## 川内原子力発電所 1号機

設計及び工事計画認可申請書

補足説明資料

【廃棄物搬出設備設置工事】

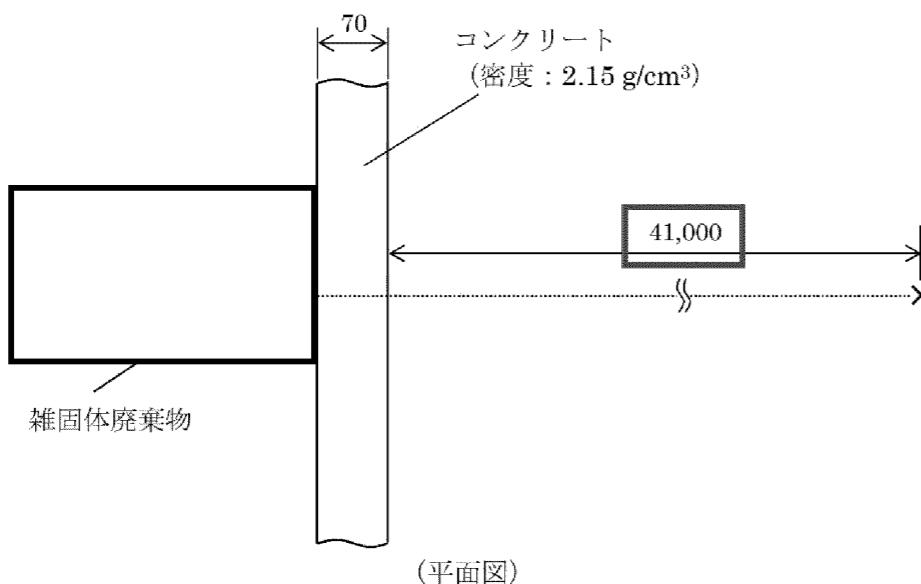
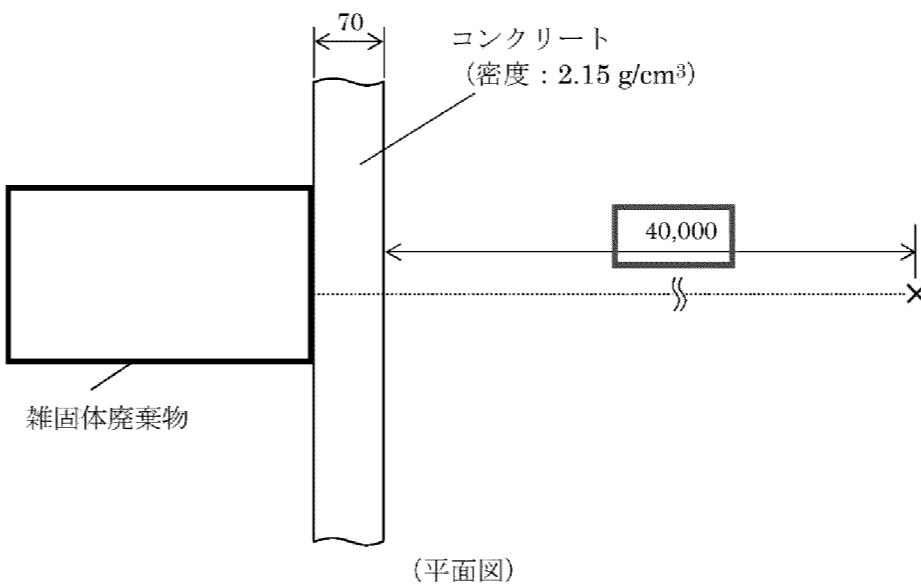
設工認申請評価	設工認補正評価	備考
 <p>(平面図)</p>  <p>× : 評価点 (単位 : cm)</p> <p>※1 コンクリートの施工誤差については、-5mmを考慮する。 ※2 遮蔽と線源以外の領域は空気（密度：<math>1.205 \times 10^{-3} \text{ g/cm}^3</math>）とする。 ※3 [Redacted] ※4 処理棟と評価点の位置関係から建屋外壁側に位置する処理棟北側のドラム（14列分）及び処理棟東側のドラム（7列分）を考慮する。 【処理棟 1階】</p>	 <p>(平面図)</p>  <p>× : 評価点 (単位 : cm)</p> <p>※1 コンクリートの施工誤差については、-5mmを考慮する。 ※2 遮蔽と線源以外の領域は空気（密度：<math>1.205 \times 10^{-3} \text{ g/cm}^3</math>）とする。 ※3 [Redacted] ※4 処理棟と評価点の位置関係から建屋外壁側に位置する処理棟北側のドラム（14列分）及び処理棟東側のドラム（7列分）を考慮する。 【処理棟 1階】</p>	<p>建屋位置変更に伴う 変更 (-10m)</p>
<p>第4-1-7図 処理棟の雑固体廃棄物及び搬出棟のアスファルト固化体からの 直接線量計算形状図 (1/3)</p>		<p>第4-1-7図 処理棟の雑固体廃棄物及び搬出棟のアスファルト固化体からの 直接線量計算形状図 (1/3)</p>

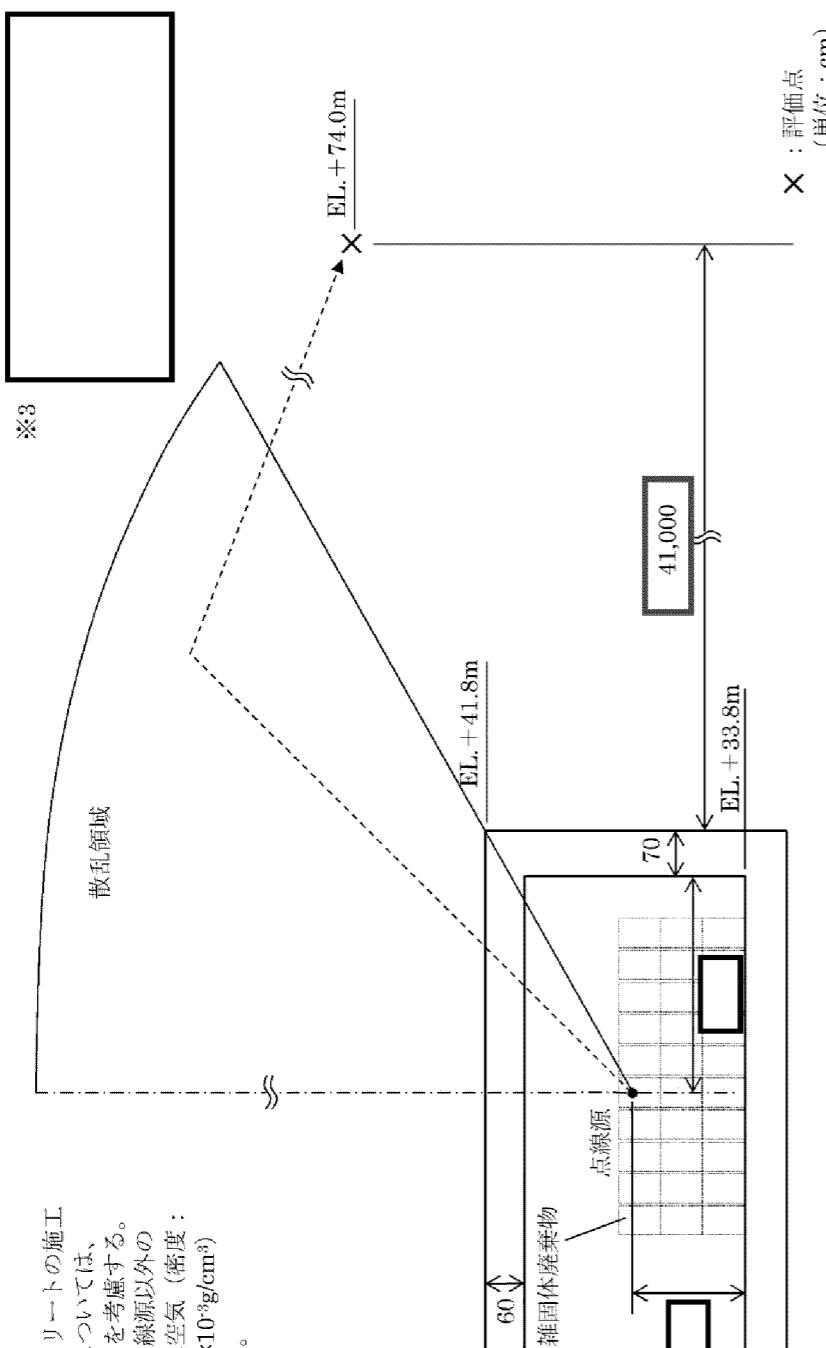
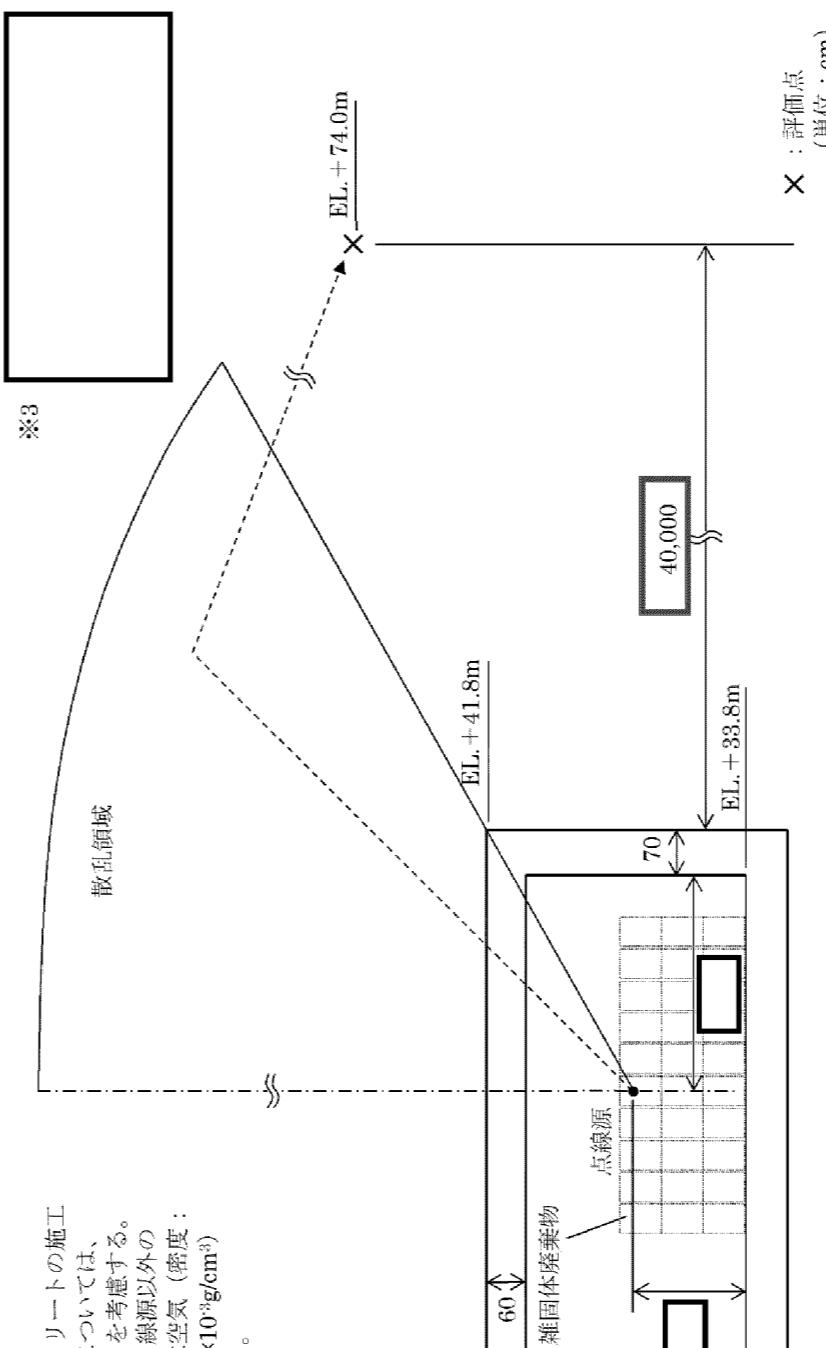
設工認申請評価	設工認補正評価	備考
 <p>(平面図)</p>  <p>× : 評価点 (単位 : cm)</p> <p>(断面図)</p> <p>※1 コンクリートの施工誤差については、-5mm を考慮する。 ※2 遮蔽と線源以外の領域は空気 (密度: <math>1.205 \times 10^{-3} \text{ g/cm}^3</math>) とする。 ※3 [Redacted] ※4 搬出棟と評価点の位置関係から建屋外壁側に位置する搬出棟北側のドラム (50列分) を考慮する。 【搬出棟 1階】</p>	 <p>(平面図)</p>  <p>× : 評価点 (単位 : cm)</p> <p>(断面図)</p> <p>※1 コンクリートの施工誤差については、-5mm を考慮する。 ※2 遮蔽と線源以外の領域は空気 (密度: <math>1.205 \times 10^{-3} \text{ g/cm}^3</math>) とする。 ※3 [Redacted] ※4 搬出棟と評価点の位置関係から建屋外壁側に位置する搬出棟北側のドラム (50列分) を考慮する。 【搬出棟 1階】</p>	<p>建屋位置変更に伴う 変更 (-10m)</p>
<p>第4-1-7図 処理棟の雑固体廃棄物及び搬出棟のアスファルト固化体からの 直接線量計算形状図 (3/3)</p>		<p>第4-1-7図 処理棟の雑固体廃棄物及び搬出棟のアスファルト固化体からの 直接線量計算形状図 (3/3)</p>

第4-1-8図 処理棟の雑固体廃棄物及び搬出棟のアスファルト固化体からのスカイシャイン線量計算形状図 (1/2)

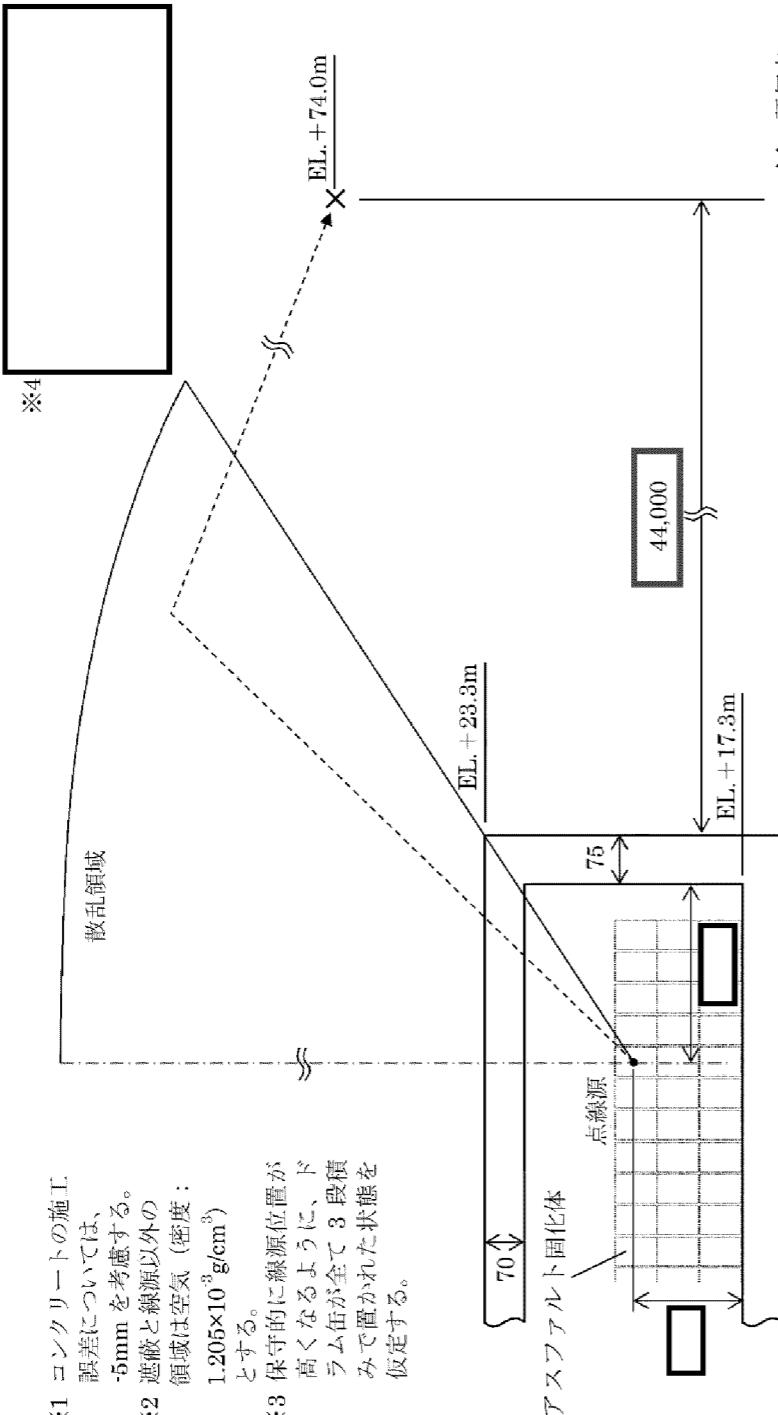
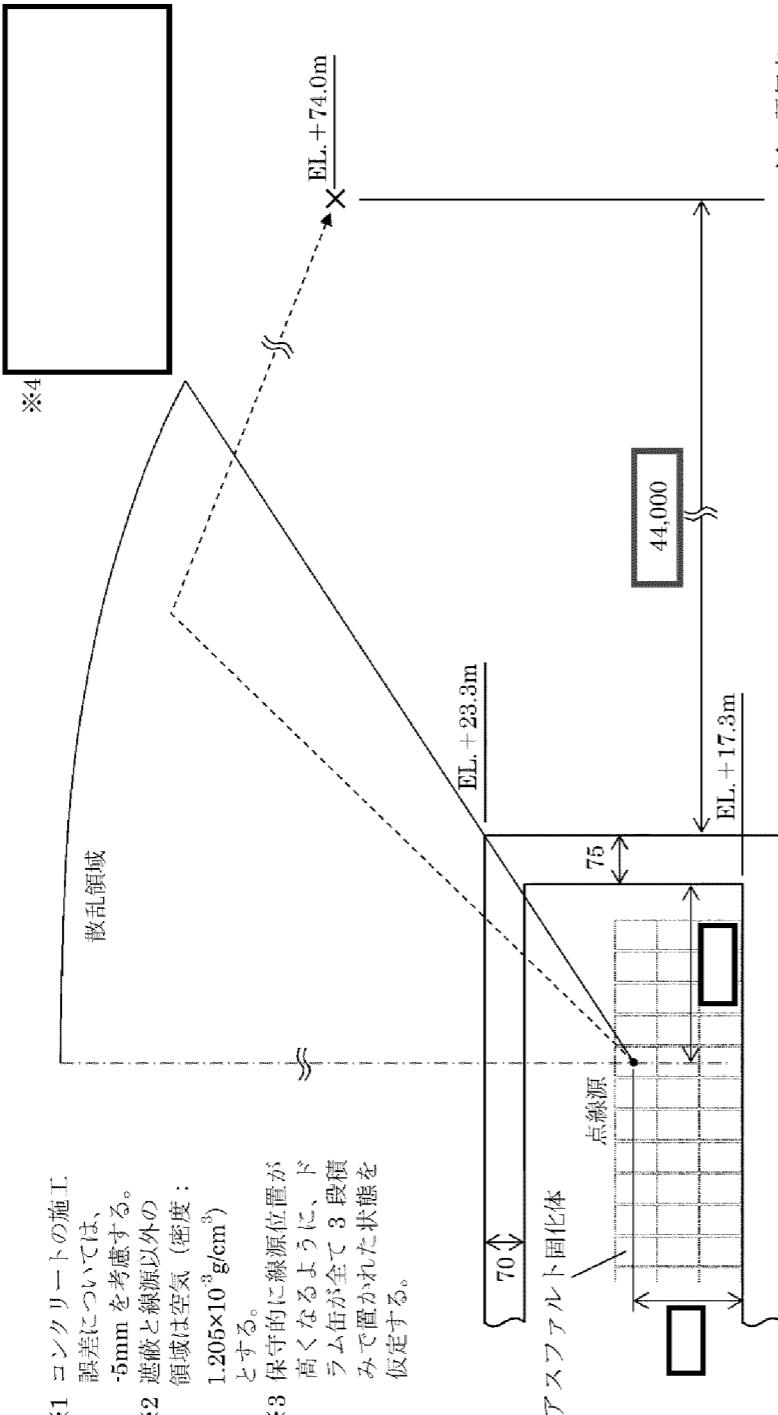
設工認申請評価	設工認補正評価	備考
 <p>※1 コンクリートの施工誤差については、 -3mm を考慮する。 ※2 遮蔽と線源以外の 領域は空気 (密度： <math>1.205 \times 10^{-3} \text{g/cm}^3</math>) とする。</p> <p>※3 散乱領域</p> <p>× : 評価点 (単位 : cm)</p> <p>【処理棟 5階】</p>	 <p>※1 コンクリートの施工誤差については、 -5mm を考慮する。 ※2 遮蔽と線源以外の 領域は空気 (密度： <math>1.205 \times 10^{-3} \text{g/cm}^3</math>) とする。</p> <p>※3 散乱領域</p> <p>× : 評価点 (単位 : cm)</p> <p>【処理棟 5階】</p>	建屋位置変更に伴う 変更 (-10m)

川内原子力発電所第1号機 設計及び工事計画認可申請書の一部補正 補正前後比較表  
【添付資料16 生体遮蔽装置の放射線の遮蔽及び熱除去についての計算書】

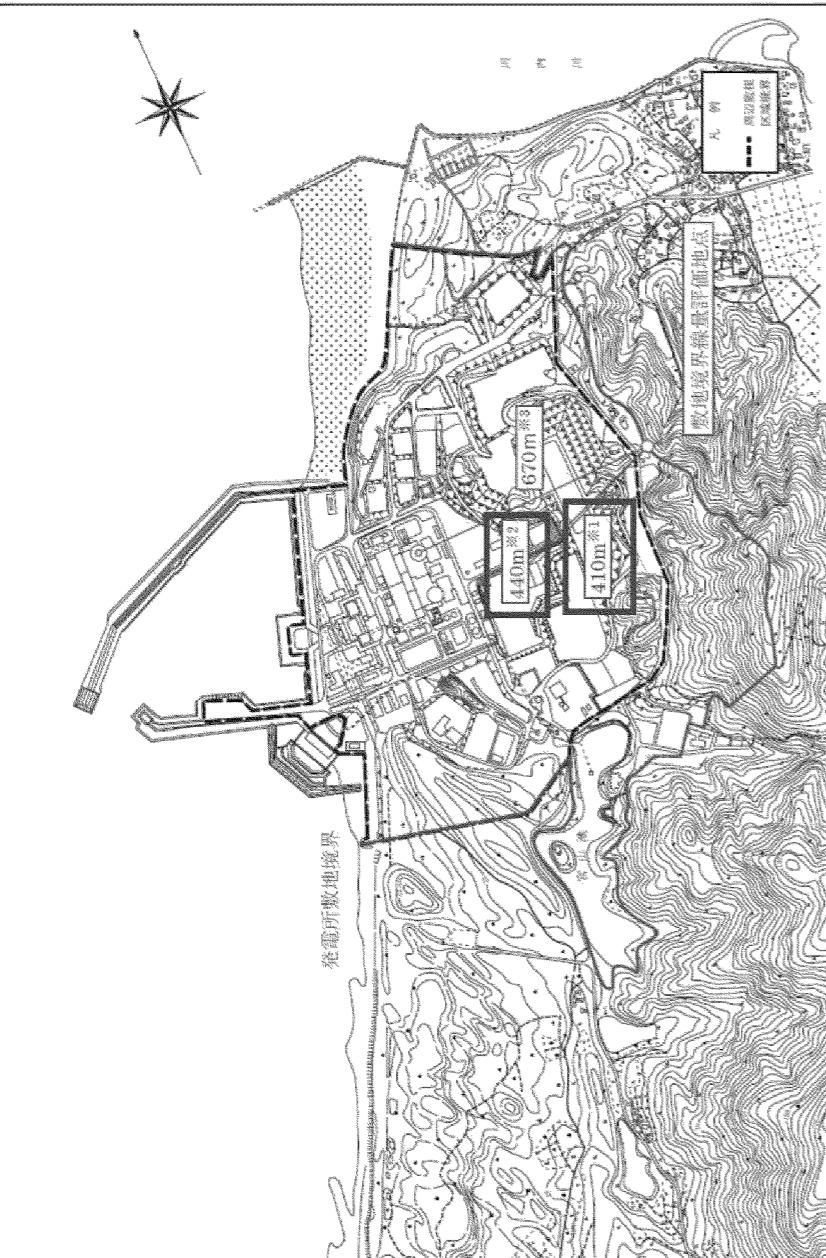
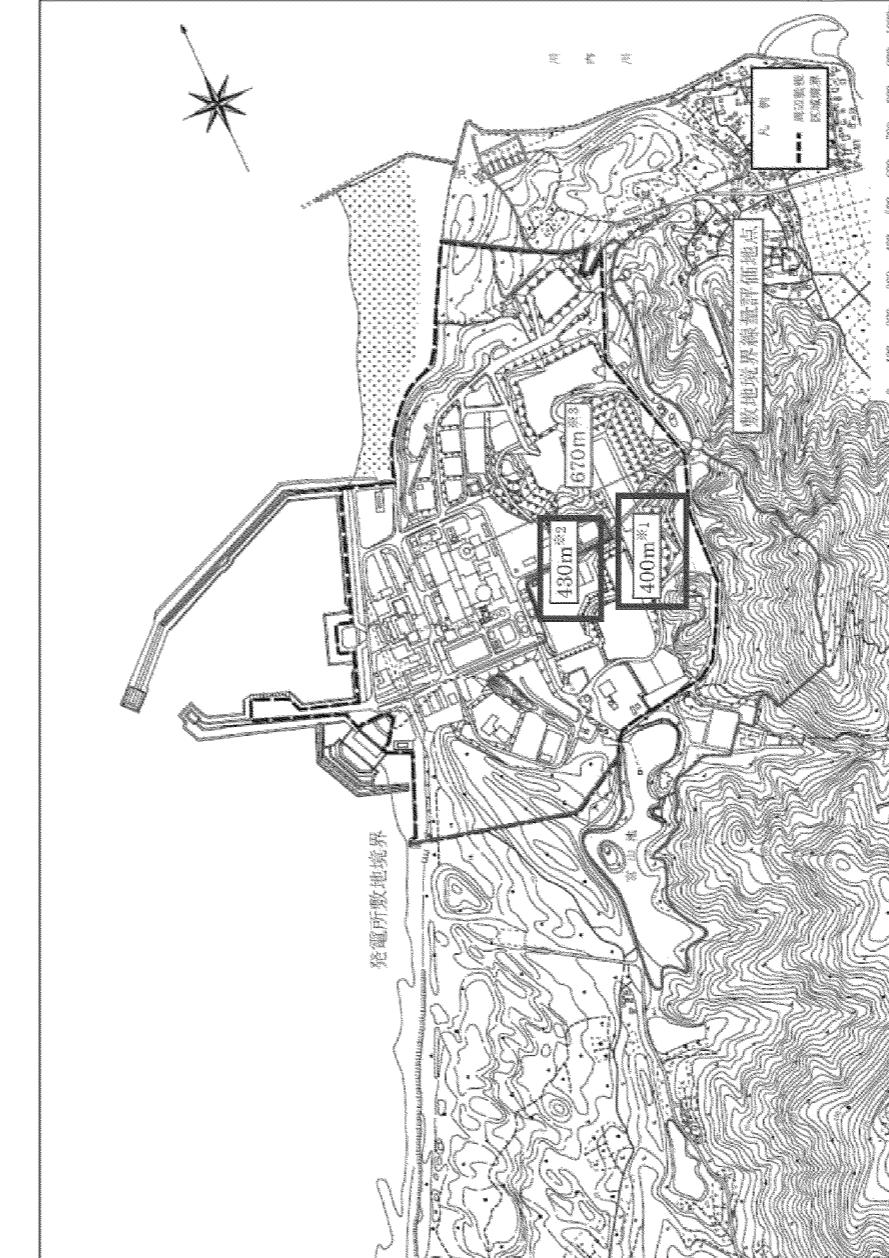
- ・技術基準規則第42条1項（生体遮蔽等）に基づく放射線の遮蔽評価について、建屋位置から敷地境界までの距離を変更する。変更後においても、処理棟の雑固体廃棄物及び搬出棟のアスファルト固化体からの敷地境界外での直接線量及びスカイシャイン線量の評価結果については、判定基準を満足する。なお、変更箇所について、別添に示す。
- ・建屋位置を東側に約6m、建屋東側法面を東側に約12m移動することにより、発電所全体図等の添付図面を変更する。
- ・位置変更後においても、廃棄物搬出建屋の支持地盤に変更がないことを確認している。なお、技術基準規則第4条（地盤）に関する耐震設計の基本方針に変更はない。

補正前	補正後	備考
 <p>※1：廃棄物搬出設備の圧縮固化処理棟から敷地境界線量評価地点までの距離 ※2：廃棄物搬出設備の固体廃棄物搬出検査棟から敷地境界線量評価地点までの距離（参考） ※3：2号炉心から敷地境界線量評価地点までの距離（参考）</p> <p>第4-1-6図 敷地境界外での直接線量及びスカイシャイン線量評価地点</p>	 <p>※1：廃棄物搬出設備の圧縮固化処理棟から敷地境界線量評価地点までの距離 ※2：廃棄物搬出設備の固体廃棄物搬出検査棟から敷地境界線量評価地点までの距離（参考） ※3：2号炉心から敷地境界線量評価地点までの距離（参考）</p> <p>第4-1-6図 敷地境界外での直接線量及びスカイシャイン線量評価地点</p>	建屋位置変更

川内原子力発電所第1号機 設計及び工事計画認可申請書の一部補正 補正前後比較表  
【添付資料16 生体遮蔽装置の放射線の遮蔽及び熱除去についての計算書】

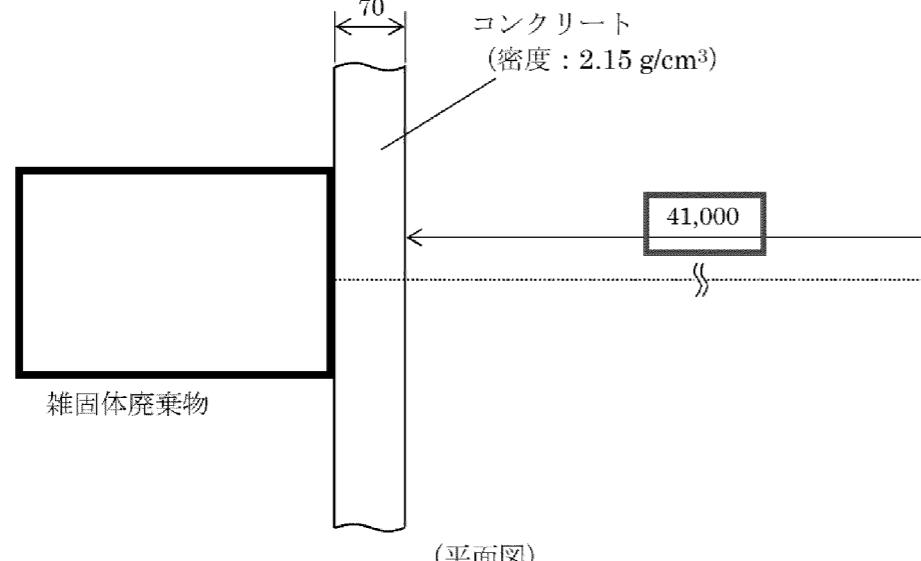
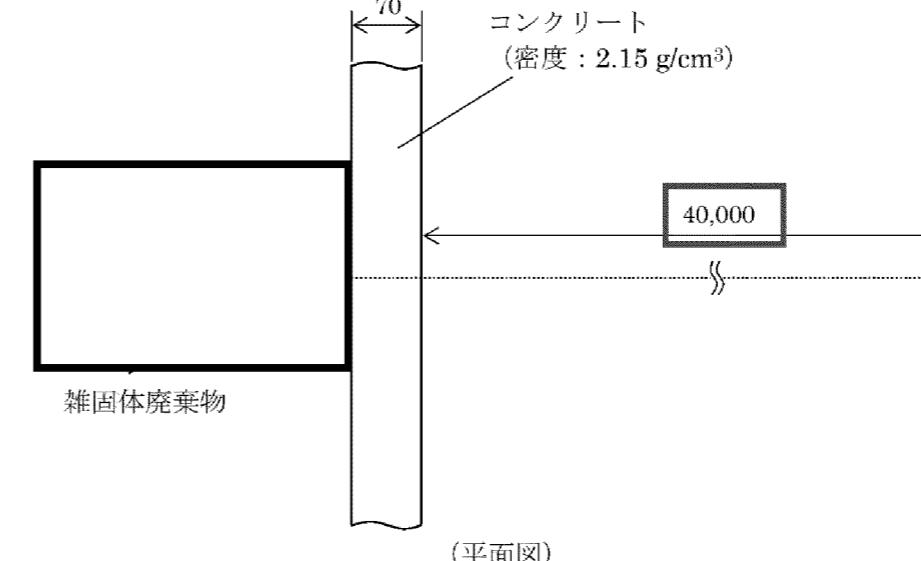
補正前	補正後	備考
 <p>(平面図)</p>  <p>× : 評価点 (単位 : cm)</p> <p>※1 コンクリートの施工誤差については、-5mmを考慮する。 ※2 遮蔽と線源以外の領域は空気(密度: <math>1.205 \times 10^{-3} \text{ g/cm}^3</math>)とする。 ※3 [Redacted] ※4 処理棟と評価点の位置関係から建屋外壁側に位置する処理棟北側のドラム(14列分)及び処理棟東側のドラム(7列分)を考慮する。 【処理棟 1階】</p>	 <p>(平面図)</p>  <p>× : 評価点 (単位 : cm)</p> <p>※1 コンクリートの施工誤差については、-5mmを考慮する。 ※2 遮蔽と線源以外の領域は空気(密度: <math>1.205 \times 10^{-3} \text{ g/cm}^3</math>)とする。 ※3 [Redacted] ※4 処理棟と評価点の位置関係から建屋外壁側に位置する処理棟北側のドラム(14列分)及び処理棟東側のドラム(7列分)を考慮する。 【処理棟 1階】</p>	建屋位置変更
第4-1-7図 処理棟の雑固体廃棄物及び搬出棟のアスファルト固化体からの直接線量計算形状図 (1/3)	第4-1-7図 処理棟の雑固体廃棄物及び搬出棟のアスファルト固化体からの直接線量計算形状図 (1/3)
